Znalecký posudek

č. 27/5/2021

pro zhodnocení geotechnických poměrů v trase projektované Dálnice D3
v úseku D3_stavba 0301 – 0303 Praha – Václavice, stavba 0302 Jílové
u Prahy - Hostěradice, km 13,522 až km 17,908

Alternativa středočeské D3, z. s.
Zastoupená PhDr. Romanem Andresem (předseda)
Přetlucká 2304/3
100 00 Praha 10, IČ 07074417

Obr. 5: Oblast u Jílovského tunelu II, kde nad vlastním tunelem je umístěna dílčí opěra mostu.

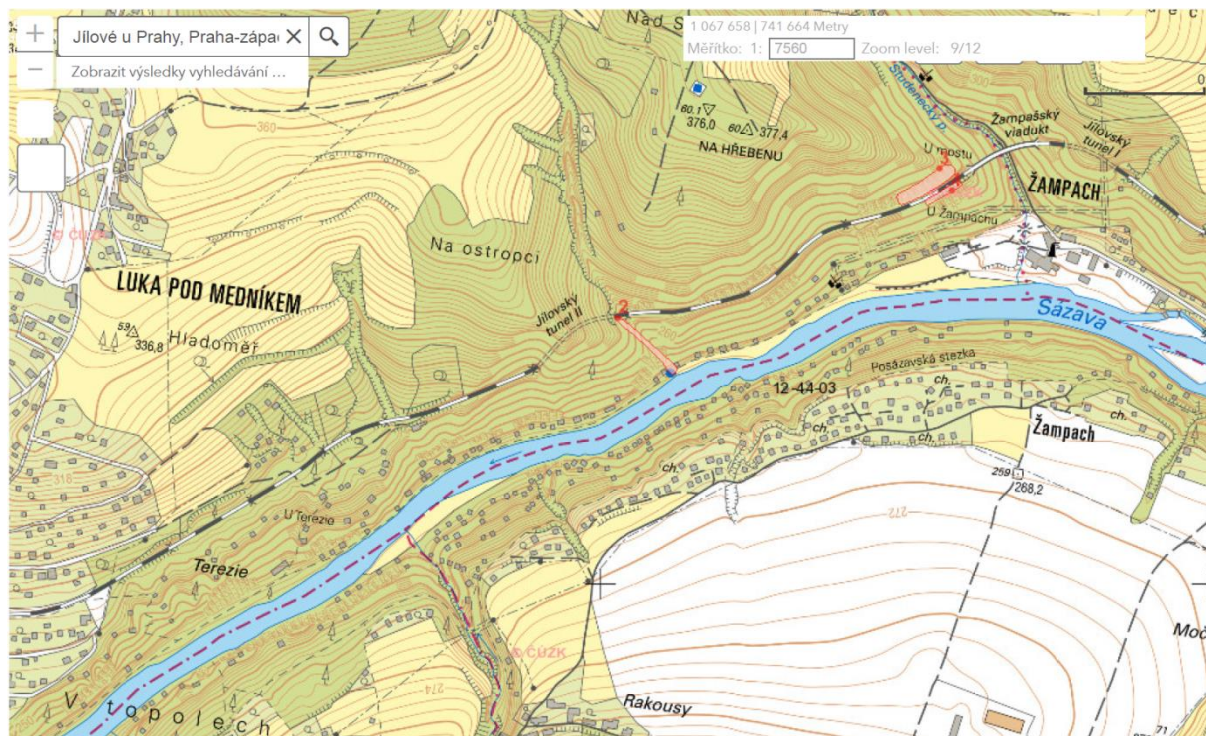
Mostní konstrukce tak, jak vyplývá z projektu je ojedinělá v podmínkách ČR z několika hledisek, z nichž jedno je zdaleka největší výška nad vodní hladinou řeky Sázavy. Jedna ze základových patek je umístěna nad Jílovským tunelem II. Tato patka vyvodí zatížení s jistotou několika set kPa, které se bude šířit dále do hloubi masivu dle míry rozpukání. V případě, že patka má rozměry v řádu vyšších metrů, bude dosah zatížení v řádu prvních desítek metrů, tedy alespoň v hodnotách podstatných. Toto zatížení však představuje pro Jílovský tunel II na trati posázavského pacifiku nerovnoměrné přetížení své klenby.

Dále základy krajního pilíře mostu přes údolí Sázavy ovlivní statiku Jílovského tunelu. Tunel postrádá, kromě krátkých příportálových úseků, obezdívku. Je sice ražen v poměrně příznivém prostředí, nicméně toto prostředí zahrnuje zóny s větší fragmentací převážně spilito-andezitového masivu, a tyto partie budou z hlediska napjatosti při relativně malé mocnosti masivu mezi základem a tunelem jistě negativně dotčeny přitížením.

Obr. 11: Rozfáranost ložiska Bohuliby ve vztahu ke trase dálnice.

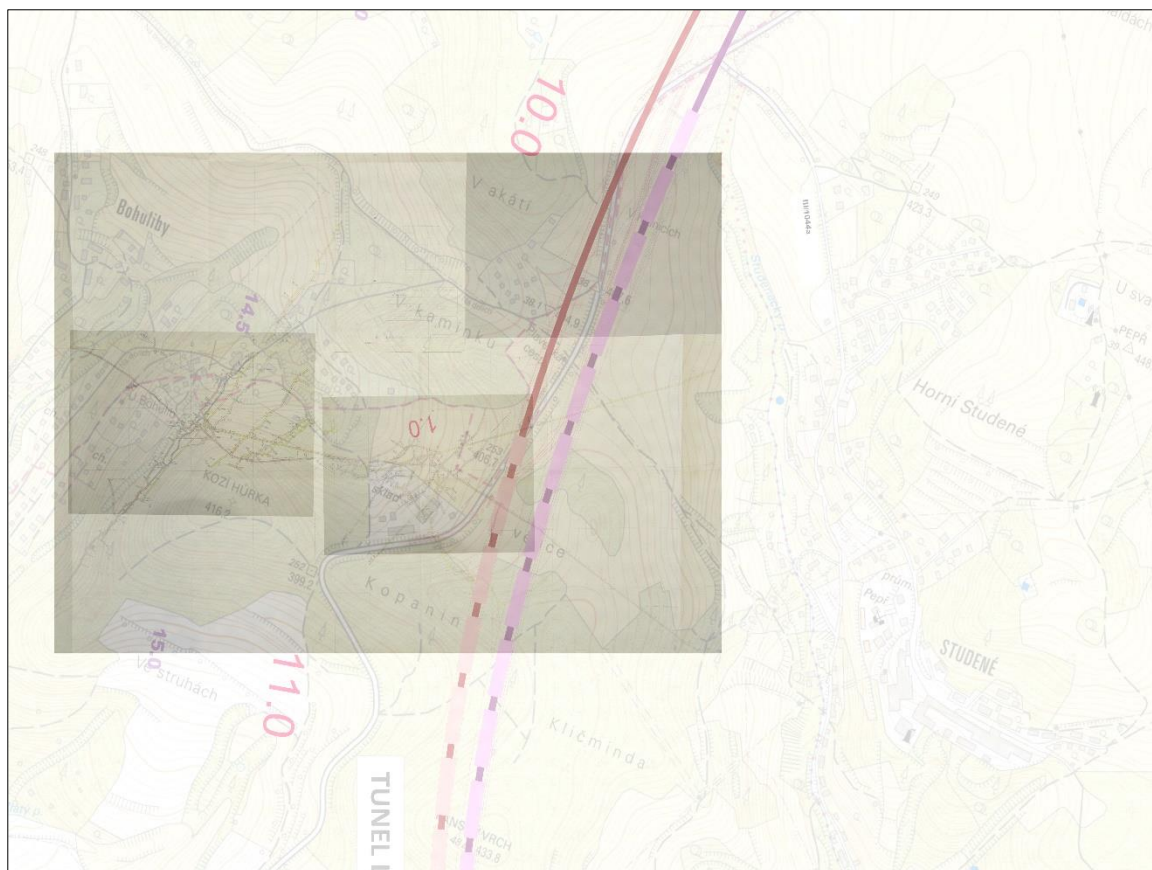
Porovnání vedení dálnice a dobývacího území Bohuliby je na následujícím obrázku. Z podkladů vyplývá, že dálniční těleso půdorysně protíná překopy do dobývacího území Studené a že se dálnice nachází řádově první desítky metrů (z porovnání situace a důlních podkladů 30 – 50 m) od okraje oblasti soustředěné těžby dobývacího prostoru Bohuliby, které je realizováno v několika hloubkových úrovních. Přes snahy o zjištění podzemních děl ve studované oblasti nicméně není možné vyloučit – i s ohledem na středověké aktivity v tomto směru – přítomnost dalších, nezdokumentovaných štol či šachet, byť ve stádiu pokusné těžby.

Tunel coby liniová podzemní stavba je podle Nálezu hornickou činností jednoznačně dotčena, a to v chráněném ložiskovém území Luka-Bohuliby, kde tunel prochází pouze několik desítek metrů od okraje intenzivně a v několika výškových úrovních rozfárané oblasti. Tyto štoly, pokud jsou ponechány svému osudu, případně vyplněny hlušinovými tělesy nebo likvidovány „na zával“, způsobí dříve či později poklesy terénu. Tyto mohou být zanedbatelné, v případě těžby ve velmi pevných horninách poměrně hluboko pod povrchem, avšak také extrémní, dosahující v konečném součtu ve středně- či dlouhodobém časovém horizontu až řádu několika desítek metrů. Vytvoří se poklesová kotlina, která je pro pozemní stavby kritická v inflexním bodě své křivky, kde křivost mění znaménko, tj. kde je nerovnoměrnost sedání maximální. Liniová podzemní stavba bude z principu nerovnoměrnými sedáními dotčena rovněž. Ta mohou resultovat v nadměrná namáhání tunelového ostění až extrémně nepřipustnou změnou nivelety vozovky, a **je tedy nutné jednoznačně provést detailní analýzu vlivu poddolování, včetně 3D zakreslení škol, kde je to možné – a v návaznosti na tato šetření se rozhodnout, zdali masiv (1) pouze sledovat, nebo rovnou (2) sanovat,**

Obr. 13: Celkový pohled na povrchové vstupy do důlních děl v rámci širšího okolí stavby. Klíčová oblast vyznačena modře.

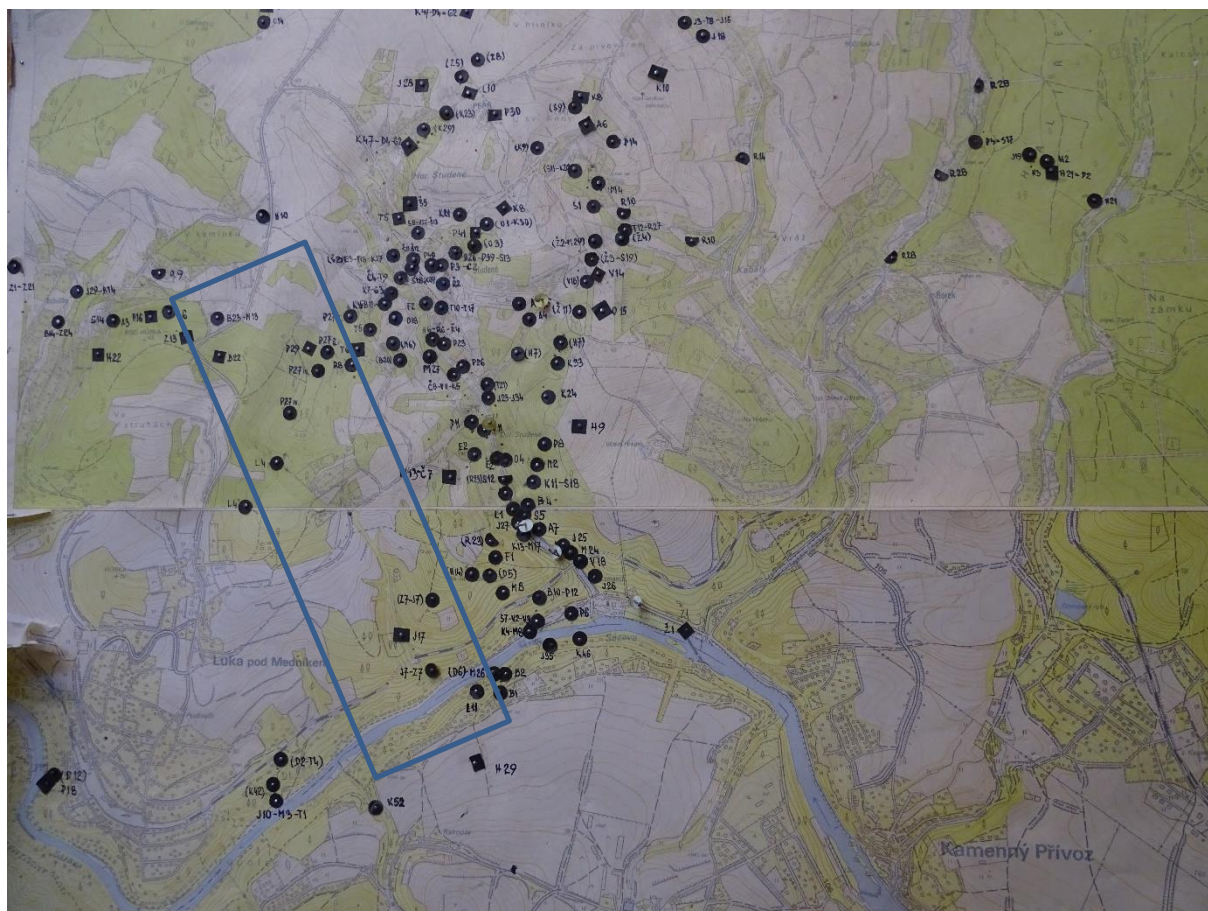
Důlní díla, popřípadě větrací nebo přístupové šachty, štoly je možno nalézt i velmi blízko opěr mostu. Následující Obrázek, který je neoficiálním záznamem ručně zpracovaným, toto potvrzuje.
